Vorentwurf der 10. Änderung des Flächennutzungsplans der Stadt Strausberg im Bereich „Solarpark am Flugplatz“ (Planzeichnung und Begründung) vom 11. Januar 2024

Auswertung der Stellungnahmen der frühzeitigen Beteiligung

Stand 7. August 2025

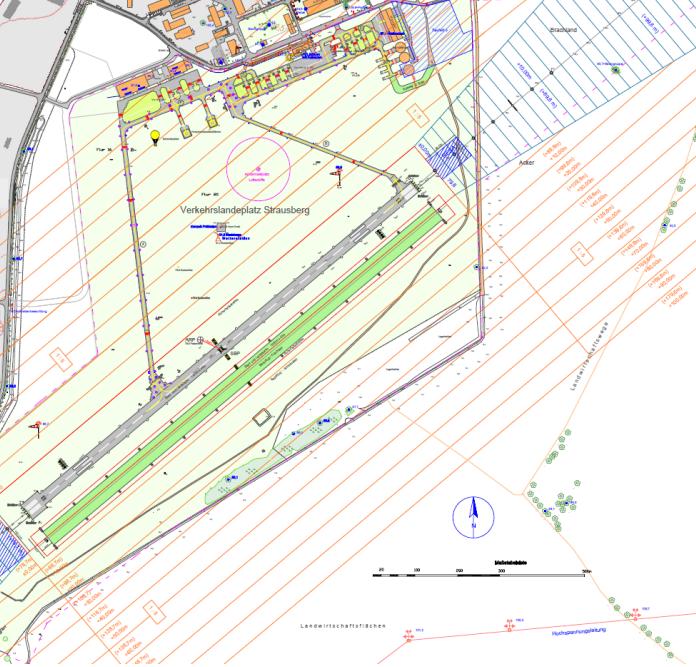
<p>Planinhalt ist die Ausweisung einer Sonderbaufläche „Solaranlage“. Die Planungsfläche grenzt unmittelbar an das Gelände des Verkehrslandeplatzes (VLP) Strausberg. Der VLP Strausberg wird auf Grundlage des Planfeststellungsbeschlusses vom 05.12.2008 und einer gültigen luftrechtlichen Genehmigung gern, § 6 LuftVG für die Durchführung von Flügen im Sichtflugverfahren (VFR) und Instrumentenflugverfahren (IFR) am Tag und in der Nacht betrieben. Es wurde ein beschränkter Bauschutzbereich im Sinne des § 17 LuftVG, der im Umfang und Ausmaß des früheren Baubeschränkungsbereiches (BB) der Klasse B aufrechterhalten wurde (Anordnung über Baubeschränkungsbereiche in der Umgebung von Flugplätzen vom 05.03.1971, GBl. der DDR, Sonderdruck Nr. 699), verfügt. Damit sind je nach Entfernung zum Flugplatzbezugspunkt (FBP) Bauhöhenbeschränkungen zu beachten. Der Flugverkehr in der Platzrunde findet in den nach Südosten festgelegten Platzrunden statt.</p> <p>Ihr Planungsvorhaben ist wie folgt einzuordnen:</p> <p>Der Flugkontrollturm befindet sich nördlich/nordwestlich der Planfläche, im Abstand zwischen ca. 570,00 m und 850,00 m. Die Planfläche deckt in Blickrichtung der SLB's fast vollständig die Länge der SLB's ab. Blendeinwirkungen auf den Kontrollturm müssen vollständig ausgeschlossen werden (durch Anpassung der Ausrichtung der PV-Module, Winkel, Höhen und Oberflächen).</p> <p>Der Abstand der Planfläche zur Haupt-Start- und Landebahn SLB 05/23 beträgt von ca. 160,00 m bis ca. 300,00 m und verläuft entlang der Platzgrenze. Der nordöstliche Teil der Planfläche befindet sich teilweise unter der An und Abflugfläche 23. Die Anfluggrundlinie der Haupt-SLB ist hier ca. 100,00 m von der Planfläche entfernt. Die Hindernisfreifläche der nördlichen An- und Abflugfläche THR23 steigt im Verhältnis 1:30 an. Je nach Abstand zur SLB dürfen Höhen von 3,00 m über Grund bis 10,00 m über Grund nicht überschritten werden.</p> <p>Der südlichere Teil der Planfläche befindet sich im Bereich der seitlichen Übergangsflächen, welche im Verhältnis 1:5 ansteigt. Die möglichen Bauhöhen betragen hier von 0,00 m über Grund bis 100,00 m über Grund. Die Schwelle 23 der Gras-SLB ist ca. 100,00 m von der Planfläche entfernt und soll unter der An- und Abflugfläche geplant werden. Die An- und Abflugfläche hat ein Ansteigverhältnis von 1:25. Die maximale Hindernishöhe unterhalb dieser An- und Abflugfläche darf die Höhe von 4,00 m nicht überschreiten.</p> <p>Blendeinwirkungen für den Flugbetrieb müssen vollständig ausgeschlossen werden (durch Anpassung der Ausrichtung</p>

<p>der PV-Module, Winkel, Höhen und Oberflächen).</p> <p>Weiterhin befindet sich das Planungsvorhaben vollständig innerhalb der festgelegten Platzrundenführung am VLP Strausberg.</p> <p>Unbeschadet der Anforderungen laut Baubeschränkungsbereich sind zur Beurteilung von Luftfahrthindernissen die „Gemeinsamen Grundsätze des Bundes und der Länder für die Anlage und den Betrieb von Flugplätzen für Flugzeuge im Sichtflugbetrieb“ in den Nachrichten für Luftfahrer (NfL) 192/13 zu beachten.</p> <p>Danach sollten keine Bauwerke oder sonstigen Erhebungen in die äußere Hindernisbegrenzungsfäche hineinragen, die nach den örtlichen Verhältnissen die sichere Durchführung des Flugbetriebs gefährden können. Von einer Gefährdung des Flugplatzverkehrs in der Platzrunde ist grundsätzlich dann auszugehen, wenn relevante Bauwerke oder sonstige Anlagen einen Mindestabstand von 400 m zum Gegenanflug von Platzrunden und /oder 850 m zu den anderen Teilen von Platzrunden (inkl. Kurventeilen) unterschreiten.</p> <p>Ihr Planungsvorhaben befindet sich vollständig innerhalb der festgelegten Platzrunde und stellt daher als sonstige Anlage grundsätzlich eine Gefahr für den Flugbetrieb in der Platzrunde dar. Die Beurteilung im Einzelfall, ob und inwieweit Bauwerke oder sonstige Anlagen die Durchführung des Flugplatzverkehrs beeinträchtigen, soll auf Grundlage einer Stellungnahme der Deutsche Flugsicherung GmbH (DFS) erfolgen. Die Beteiligung der DFS ist daher erforderlich. Die Einschätzung über die Zulässigkeit einer PV-Anlage im geplanten Rahmen kann nur durch die DFS erfolgen.</p> <p>Gefahren für den Flugbetrieb in der Platzrunde können auch von Blendungen durch PV-Moduloberflächen, auch sehr kurzen, ausgehen. Durch die geplante Größe (ca. 69 ha) und Lage der Fläche sind Blendeinwirkungen im Gegenanflug zur THR23 nicht ausgeschlossen. Daher ist ein Blendquatschen hinsichtlich möglicher Beeinträchtigungen für den VLP Strausberg zu erstellen.</p> <p>Das Plangebiet liegt außerhalb von Schutzbereichen ziviler Flugsicherungsanlagen (vgl. § 18a LuftVG).</p> <p>Der Betreiber des VLP Strausberg ist frühzeitig im Planaufstellungsverfahren zu beteiligen.</p> <p>Insgesamt bestehen Bedenken gegen den Vorentwurf der 10. Änderung des Flächennutzungsplans Bereich „Solarpark am Flugplatz“ der Stadt Strausberg (Stand: 11.01.2024).</p> <p>Hinweise:</p>

21	Strausberger Eisenbahn GmbH	Keine Stellungnahme abgegeben.	Auswertung entfällt	x
23	mobus Märkisch-Oderland Bus GmbH	Keine Stellungnahme abgegeben.	Auswertung entfällt	x
38	Gemeinsame Obere Luftfahrtbehörde Berlin Brandenburg, Stellungnahme vom 19.02.2024	Zum Vorentwurf der 10. Änderung des Flächennutzungsplans Bereich „Solarpark am Flugplatz“ der Stadt Strausberg (Stand: 11.01.2024) wird von Seiten der Gemeinsamen Oberen Luftfahrtbehörde Berlin-Brandenburg (LuBB) mit Bezug auf § 31 Abs. 2 Luftverkehrsgesetz (LuftVG) wie folgt Stellung genommen: 1. Der Standort befindet sich im Zuständigkeitsbereich der LuBB. 2. Die Belange des Verkehrslandeplatzes (VLP) Strausberg werden aus luftverkehrsrechtlicher Sicht durch das o.g. Vorhaben berührt. 3. § 18a LuftVG (Störung von Flugsicherungseinrichtungen) steht dem o.g. Vorhaben aktuell nicht entgegen. 4. Es bestehen Bedenken gegen den Vorentwurf der 10. Änderung des Flächennutzungsplans der Stadt Strausberg (Stand: 11.01.2024). Begründung: Begründung: befindet sich in Strausberg im Landkreis Märkisch-Oderland des Bundeslandes Brandenburg.	Die Höhenbeschränkungen werden bei den baulichen Anlagen (max. 4 m Höhe) sowie den Bepflanzungen (Sträucher geringer Höhe) beachtet. Eine Abstimmung mit dem Betreiber des Verkehrslandeplatz erfolgte. Eine Vereinbarkeit des Vorhabens mit der Nutzung als Verkehrslandeplatz wurde bestätigt. Nach der Beteiligung zum Vorentwurf wurde die DFS Deutsche Flugsicherung GmbH beteiligt (siehe folgende Stellungnahme 38a). Eine Störung der Flugsicherungseinrichtungen gemäß § 18a LuftVG ist nicht zu befürchten. Das BAIUDBw wurde im Zuge der frühzeitigen Beteiligung gemäß § 4 Abs. 1 BauGB ebenfalls beteiligt. Es bestehen keine Einwände. Ein Blendgutachten wurde mittlerweile erstellt und fließt in die Planung ein.	x
